CONSEIL CITOYEN DE LA TRANSITION ÉCOLOGIQUE ET SOLIDAIRE EURE-SEINE (CCTES27)

Consultation Publique CBN Pîtres Remarques et avis sur le dossier mis à consultation du 04 juillet au 18 juillet 2022.

PLANCHE 1.

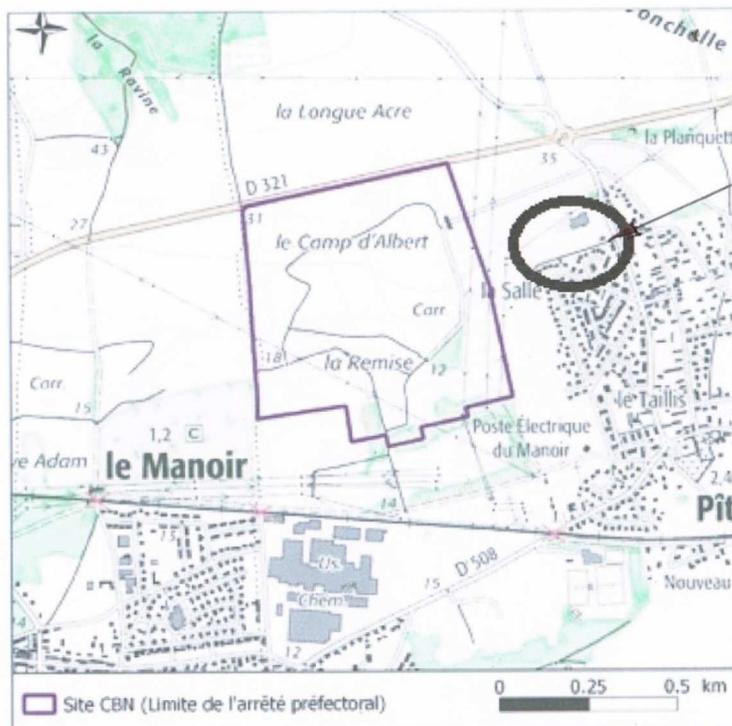
On peut remarquer page 10, que sur le plan d'implantation(Planche 1 en fin de document) ne figure pas la Zone d'activité des Freneaux, qui se trouve juste à l'est de la future usine, mais qui comprend un pôle santé que CBN Pitres ne peut pas ignorer, ce pôle se trouvant juste en face de leurs bureaux depuis plusieurs années (Planche 2).**Ce pôle santé comporte actuellement 2 cabinets de médecins, 1 cabinet de kinésithérapeute,1 cabinet de chirurgien-dentiste, 1 cabinet d'infirmières, 2 cabinets de sage-femmes,** Dans cette même page 10 on peut lire qu'à l'est se trouve des terres agricoles, des habitations (bourg de Pîtres) , mais il n'est pas fait mention de la présence du pôle-santé

ABSENCE DE
LA ZONE DES FRENEAUX
=
ABSENCE DU
PÔLE. SANTÉ.

NE FIGURE RUE LE LIDL

PLANCHE 3

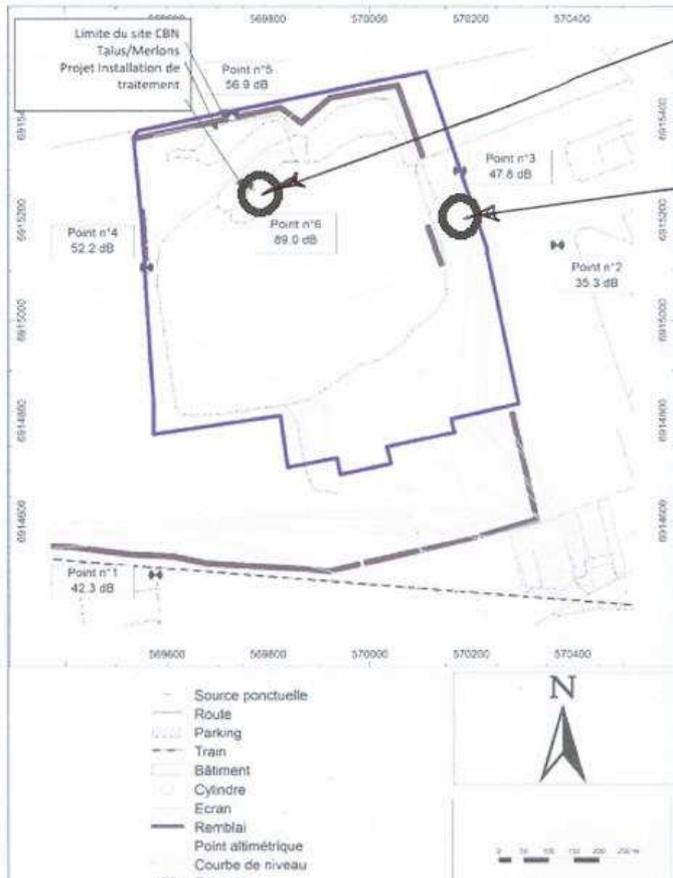
B2 : De la page27 à la page 35 , la simulation est faite en juin 2021 à partir d'un point fictif où devait s'installer la future installation en juin 2021(page 28); depuis l'usine est prévue environ 300mètres plus à l'Est le plus près possible de la limite d'emprise : toutes

les valeurs issues des calculs du logiciel sont donc totalement inutiles car ne correspondant pas à la réalité du futur (Planche 3 en fin de document).

POINT DE SIMULATION
DU BRUIT

IMPLANTATION PROJET
